まとめ資料変更箇所リスト

資料名 : 61条 緊急時対策所  
 章/項番号: 61-1 SA設備基準適合性 一覧表

資料名 : 61条 緊急時対策所  
 章/項番号: 61-2 単線結線図

資料名 : 61条 緊急時対策所  
 章/項番号: 61-3 配置図

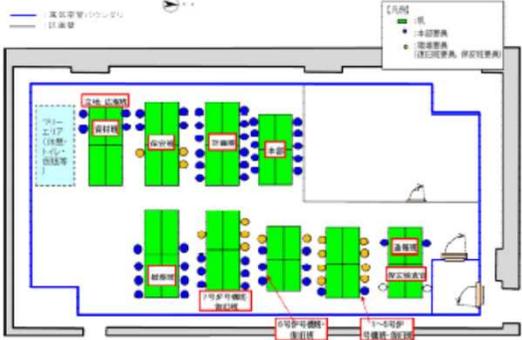
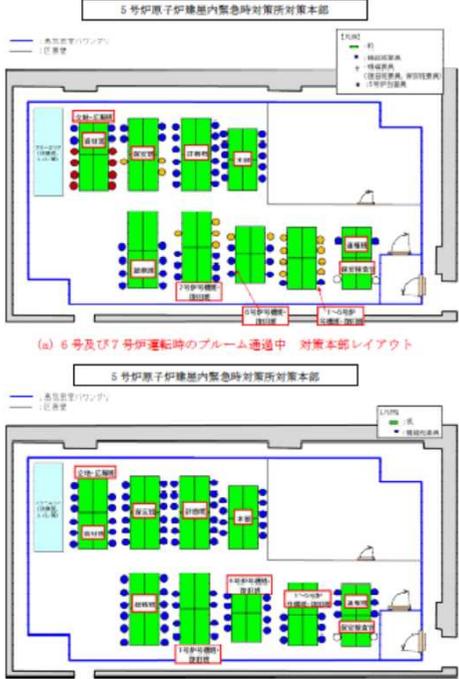
No.	章番号	ページ番号	変更後	変更前	変更理由
23	補足説明 資料 61-3	61-3-4	 <p>5号炉原子炉建屋 3階平面図</p> <p>(b) 5号炉原子炉建屋内緊急時対策所(待機場所) レイアウト</p> <p>図 61-3-3 5号炉原子炉建屋内緊急時対策所内の緊急時対策要員 配置図(その1)</p>	 <p>5号炉原子炉建屋内緊急時対策所現場要員待機場所</p> <p>5号炉原子炉建屋 3階平面図</p> <p>(b) 6号及び7号炉運転時のブルーム放出前後緊急時対策所 現場要員待機場所レイアウト</p> <p>図 61-3-13 5号炉原子炉建屋内緊急時対策所内の緊急時対策要員 配置図(その1)</p>	<p>② (待機場所レイアウトの設計進捗反映)</p>

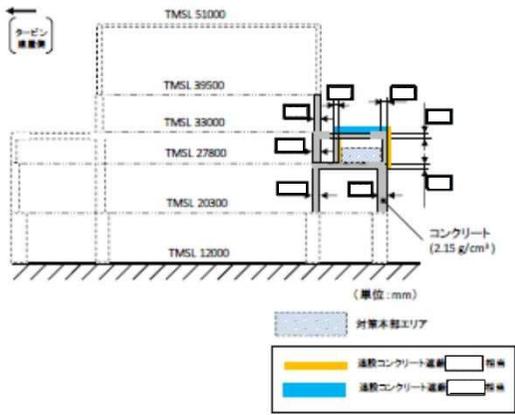
No.	章番号	ページ番号	変更後	変更前	変更理由
35	補足説明資料 61-3	61-3-8	 <p>5号伊原子伊達屋内緊急時対策所 遮蔽説明図(基上平面図)</p> <p>図 61-3-7 5号伊原子伊達屋内緊急時対策所 遮蔽 平面図</p>	—	⑤ (遮蔽説明資料 明確化)
36	補足説明資料 61-3	61-3-10	 <p>図 61-3-9 5号伊原子伊達屋内緊急時対策所 (対策本部) 遮蔽 断面図 (NS 方向)</p>	—	② (対策本部遮蔽 位置の明確化)

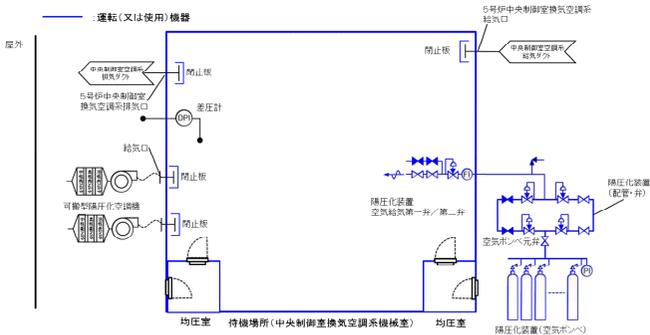
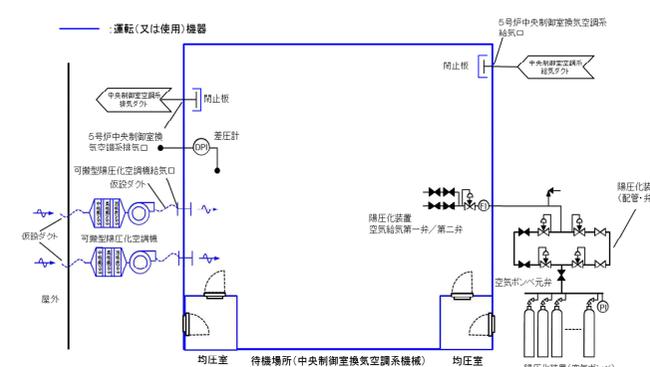
No.	章番号	ページ番号	変更後	変更前	変更理由
54	補足説明資料 61-4	61-4-6	<p>図 61-4-5 5号炉原子炉建屋内緊急時対策所（対策本部）二酸化炭素吸収装置 系統概略図</p>	—	② （設計進捗による二酸化炭素吸収装置系統図追加）
55	補足説明資料 61-4	61-4-7	<p>図 61-4-6 5号炉原子炉建屋内緊急時対策所（待機場所）換気設備 系統概略図 （ブルー通過前及び通過後：可搬型陽圧化空調機による陽圧化）</p>	—	② （設計進捗による待機場所換気空調系統図追加）

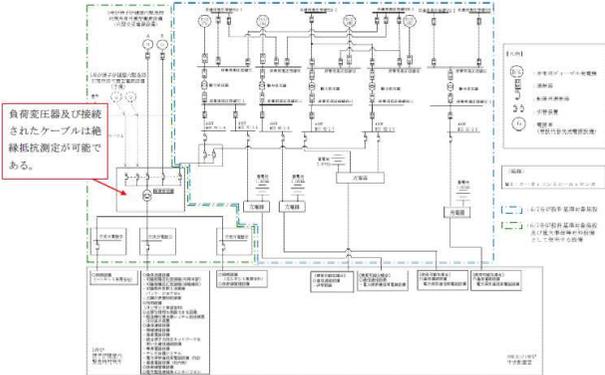
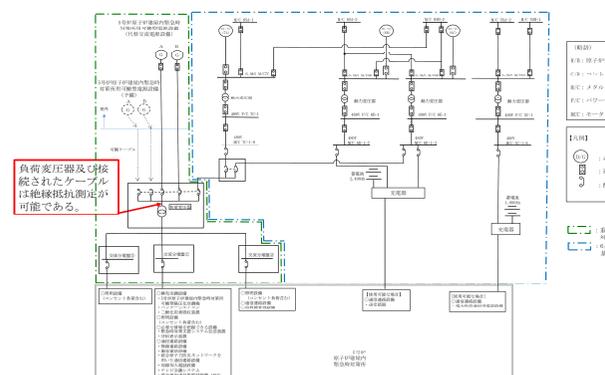
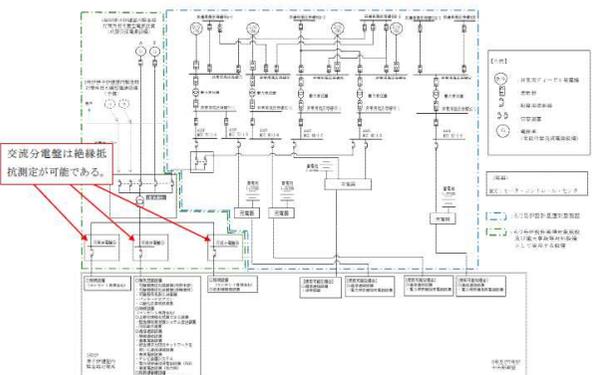
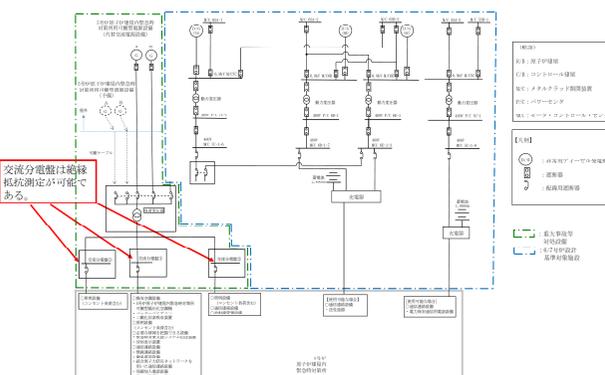
No.	章番号	ページ番号	変更後	変更前	変更理由
59	補足説明資料 61-5	61-5-3	 <p>図61-5-2 5号炉原子炉建屋内緊急時対策所用可搬型電源設備用ケーブル 試験系統図</p>	 <p>図61-5-10 5号炉原子炉建屋内緊急時対策所用可搬型電源設備用ケーブル 試験系統図</p>	⑤ (単線結線図更新に伴う試験説明更新)
60	補足説明資料 61-5	61-5-4	 <p>図61-5-3 5号炉原子炉建屋内緊急時対策所用可搬型電源設備試験系統図 (模擬負荷による電源設備の出力性能確認)</p>	 <p>図61-5-11 5号炉原子炉建屋内緊急時対策所用可搬型電源設備試験系統図 (模擬負荷による電源設備の出力性能確認)</p>	⑤ (単線結線図更新に伴う試験説明更新)

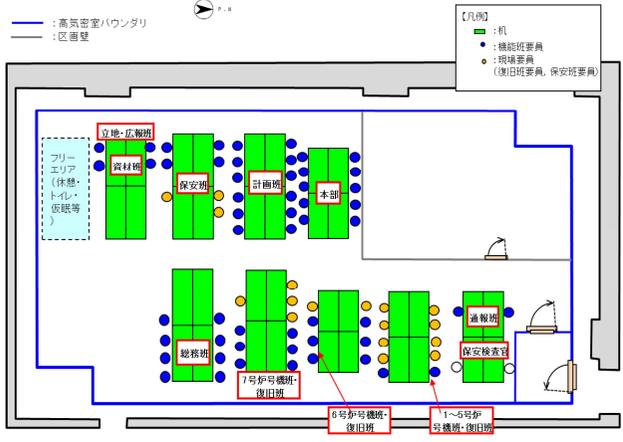
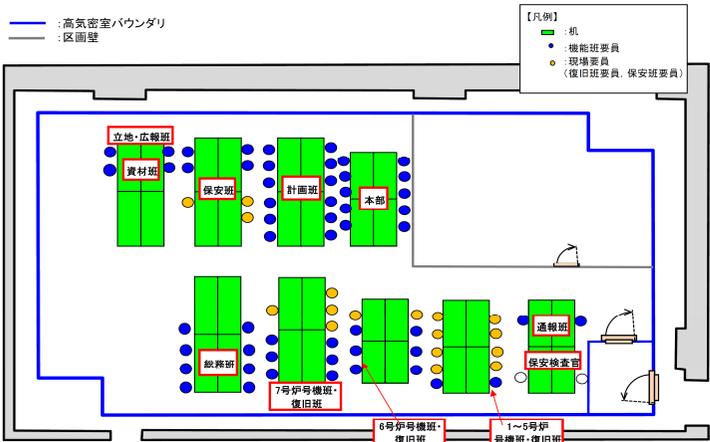
No.	章番号	ページ番号	変更後	変更前	変更理由
125	補足説明資料 61-9 2.1 (1)	61-9-2-4	 <p>図 2.1-3 5号炉原子炉建屋内緊急時対策所(待機場所) 配置詳細図</p>	 <p>図 2.1-2 5号炉原子炉建屋内緊急時対策所(待機場所) 配置詳細図</p>	② (設計進捗を反映した待機場所利用エリアの明示)
126	補足説明資料 61-9 2.1 (1)	61-9-2-5	<p>5号炉原子炉建屋内緊急時対策所(対策本部)は、基準地震動による地震被災対応のため、及び重大事故等時のブルーム通過に備えた十分な広さと機能を有する設計とする。ブルーム通過中においても、6号及び7号炉に係る重大事故等に対処するために必要な指示を行う要員52名に、原子炉格納容器の破損等による発電所外への放射性物質の拡散を抑制するための対策に対処するために必要な数の要員57名のうちの17名を加えた69名、1～5号炉に係る要員2名及び保安検査官の2名の合計73名が5号炉原子炉建屋内緊急時対策所(対策本部)で、原子炉格納容器の破損等による発電所外への放射性物質の拡散を抑制するための対策に対処するために必要な数の要員57名のうちの40名と5号炉運転員8名の合計48名が5号炉原子炉建屋内緊急時対策所(待機場所)で活動することを想定し、十分な広さと機能を有する設計とする。</p>	<p>5号炉原子炉建屋内緊急時対策所(対策本部)は、基準地震動による地震被災対応のため、及び重大事故等時のブルーム通過に備えた十分な広さと機能を有する設計とする。ブルーム通過中においても、6号及び7号炉に係る重大事故等に対処するために必要な指示を行う要員に加え、原子炉格納容器の破損等による発電所外への放射性物質の拡散を抑制するための対策に対処するために必要な数の要員としての69名、1～5号炉に係る要員2名及び保安検査官の2名の合計73名が5号炉原子炉建屋内緊急時対策所(対策本部)で、現場要員40名と5号炉運転員8名の合計48名が5号炉原子炉建屋内緊急時対策所(待機場所)で活動することを想定し、十分な広さと機能を有する設計とする。</p>	⑤ (記載充実)

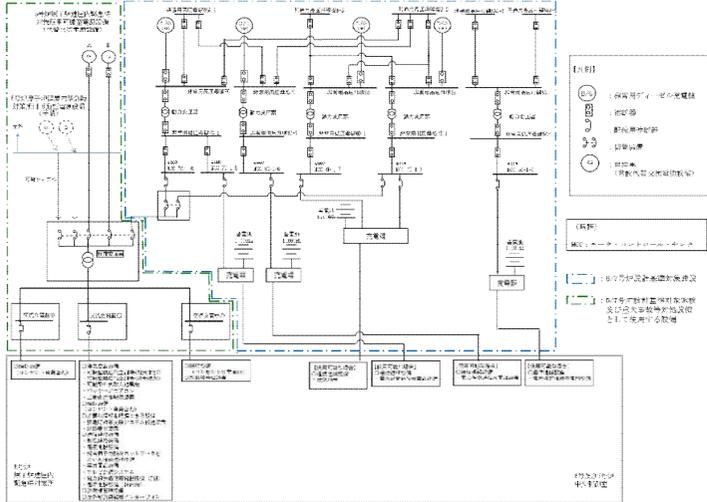
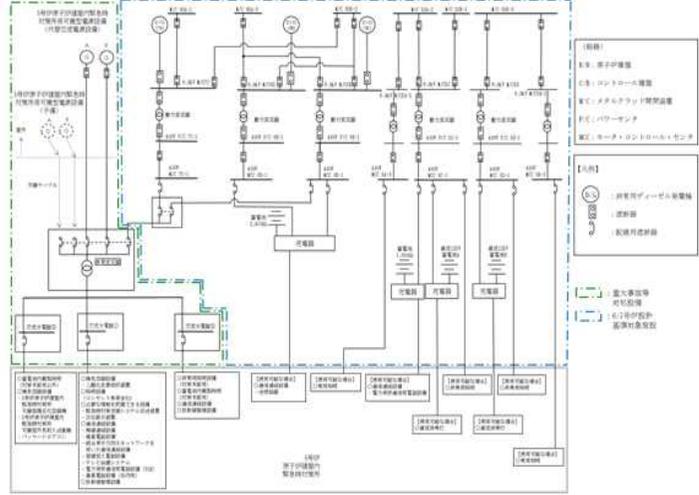
No.	章番号	ページ番号	変更後	変更前	変更理由
127	補足説明資料 61-9-2.1 (1)	61-9-2-6	<p>ブルーム通過中において、5号炉原子炉建屋内緊急時対策所(待機場所)に待機する要員は、室内遮蔽の内側にとどまることで不要な被ばくを抑制する設計とする。ブルーム通過時にとどまる場所には、マスク等の放射線防護資機材、水・食料、照明、トイレ等とどまっている間に必要となる資機材を保管・設置できる設計とするとともに、トイレ等配置については待避中の安全衛生に配慮した設計とし、訓練等を通じ改善を図ることとする。</p>	—	① (トイレ、休憩場所の記載追加)
128	補足説明資料 61-9-2.1 (1)	61-9-2-8	 <p>(注)レイアウトについては、1～5号炉対応要員も含めており、訓練等で有効性を確認し適宜見直ししていく。</p> <p>図 2.1-5 5号炉原子炉建屋内緊急時対策所(対策本部)(ブルーム通過中)レイアウトイメージ</p>	 <p>(注)レイアウトについては、1～5号炉対応要員も含めており、訓練等で有効性を確認し適宜見直ししていく。</p> <p>図 2.1-5 5号炉原子炉建屋内緊急時対策所(対策本部)(ブルーム通過中)レイアウトイメージ</p>	① (トイレ、休憩場所の記載追加)
